N° 030 -2026-GRSM/DREM

INFORME N° 018-2026-GRSM-DREM/DAAME/JRRV

Asunto : Informe final de evaluación del Informe Técnico Sustentatorio del Proyecto de "Modificación y ampliación de componentes de la estación de servicios con gasocentro de GLP", presentado por Petrol Fast Dylan S.A.C.

Anexo 1: Plano de monitoreo ambiental propuesto – etapa de operación

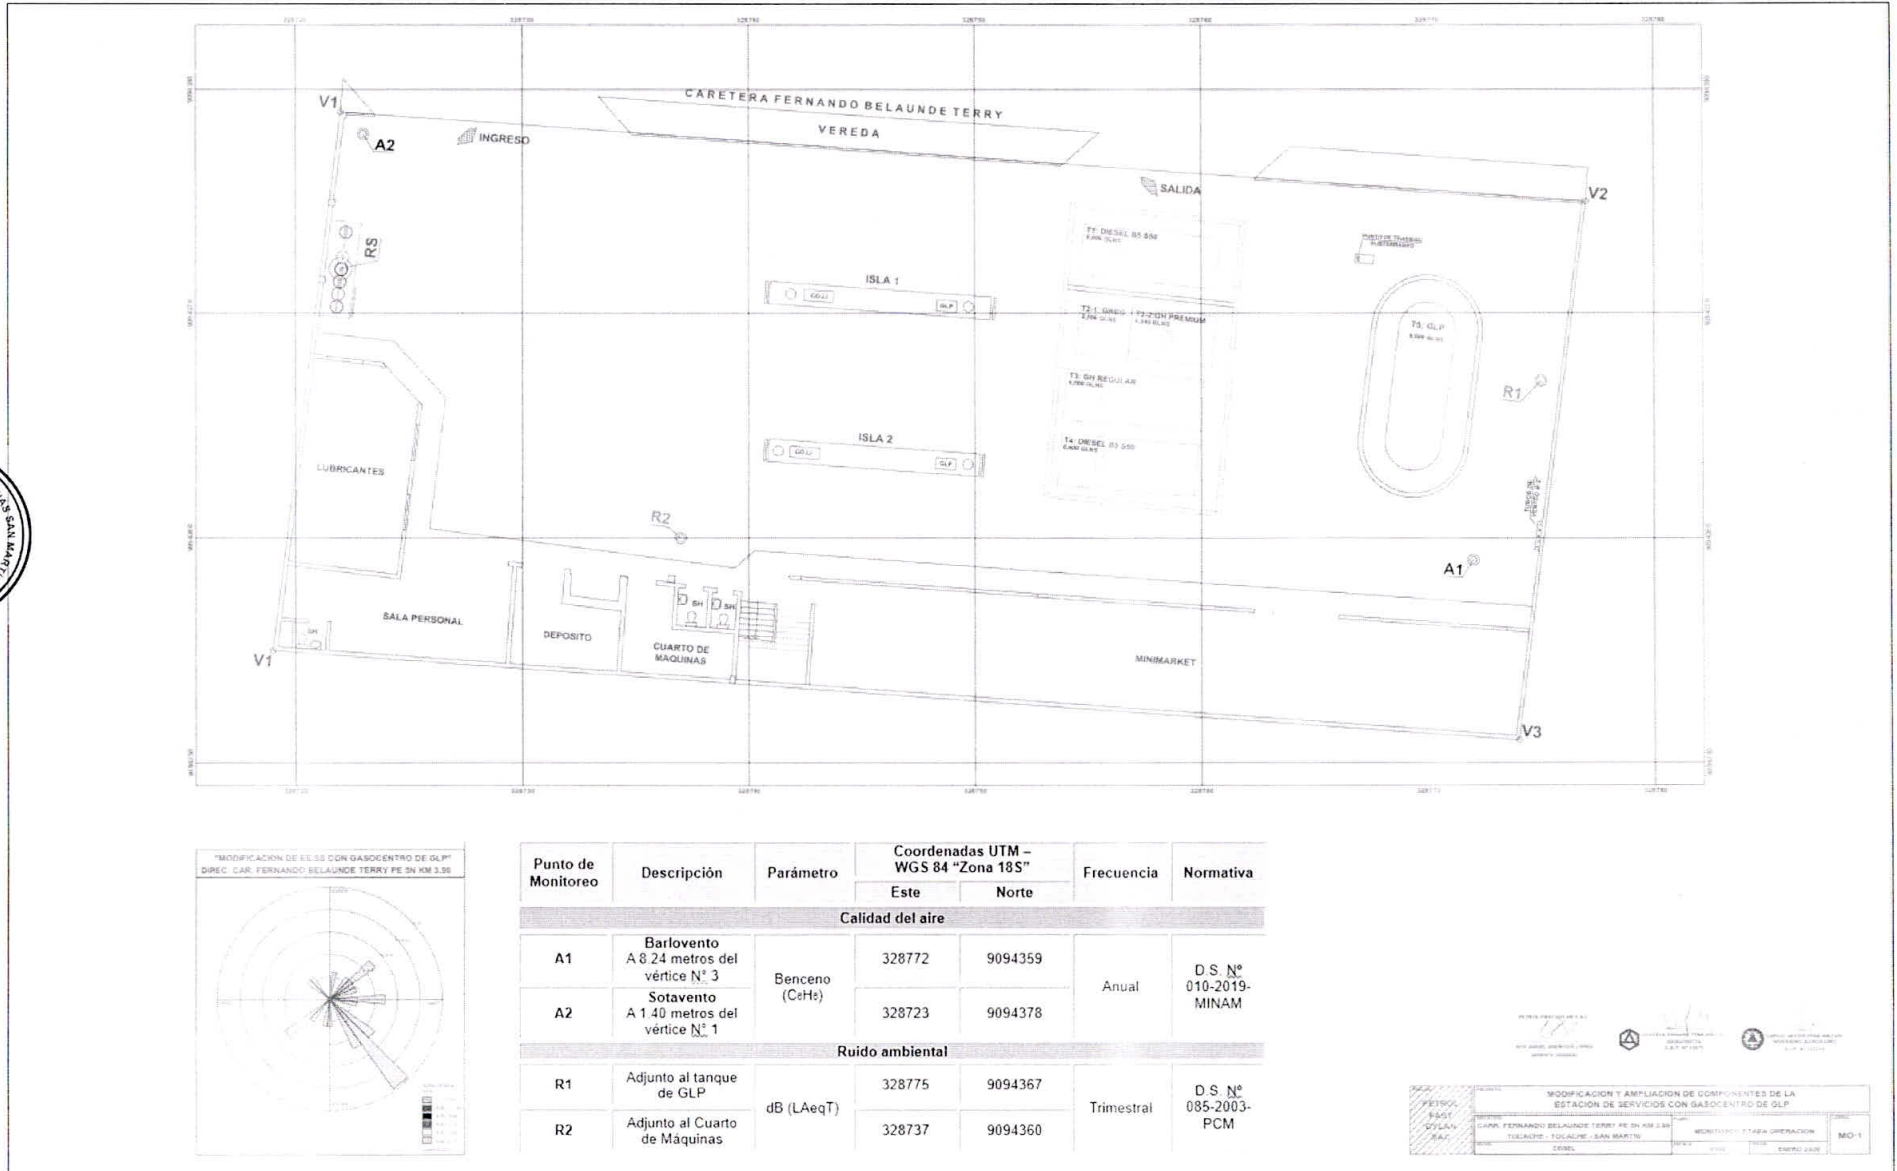
En el ítem 3.11.2.2. "Programa de monitoreo – etapa de operación" del ITS (página 48 al 50), el Titular presenta en el Cuadro N° 63 el programa de calidad de aire y ruido, consignando la ubicación referencial de los puntos de monitoreo; sin embargo, de la revisión del Plano de Monitoreo Etapa Operación (MO-1), se advierte que la ubicación referencial de dichos puntos difiere de la información presentada en el referido cuadro

Al respecto, se evidencia inconsistencia entre la información presentada en el cuadro y la indicada en el plano, lo cual genera falta de claridad respecto a la ubicación de los puntos de monitoreo durante la etapa de construcción.

Por lo tanto, el Titular deberá uniformizar la ubicación referencial de los puntos de monitoreo de calidad de aire y ruido, asegurando la concordancia entre el Cuadro N° 63, el Plano de Monitoreo Etapa Operación (MO-1) y las demás secciones del ITS.

Al respecto, de la revisión del programa de monitoreo propuesto⁸ y del Plano de Monitoreo Propuesto⁹, se advierte que la propuesta del establecimiento de los dos (2) puntos de monitoreo de calidad del aire "A1" y "A2" se encuentra justificada por las siguientes razones:

Al respecto, de la revisión del programa de monitoreo propuesto y del plano de monitoreo propuesto, se advierte que la propuesta de los dos (2) puntos de monitoreo de calidad ruido se encuentra justificada; toda vez que, la misma se basó en la identificación de fuentes generadoras de ruido propias del Establecimiento, a partir de la cual se determinaron ubicaciones representativas de los puntos de monitoreo "R1" y "R2" en zonas libres de obstáculos.

Respuesta: De la revisión del ítem 3.11.2.2. "Programa de monitoreo – etapa de operación" del ITS reformulado (página 48 al 50), se verificó que el Titular ha uniformizado la ubicación referencial de los puntos de monitoreo de calidad de aire y ruido, conforme a lo consignado en el Cuadro 63 y el Plano de Monitoreo Etapa Operación (MO-1).

De acuerdo a la propuesta de modificación del programa de monitoreo aprobado en el ITS, el Titular deberá cumplir con el siguiente programa de monitoreo ambiental.
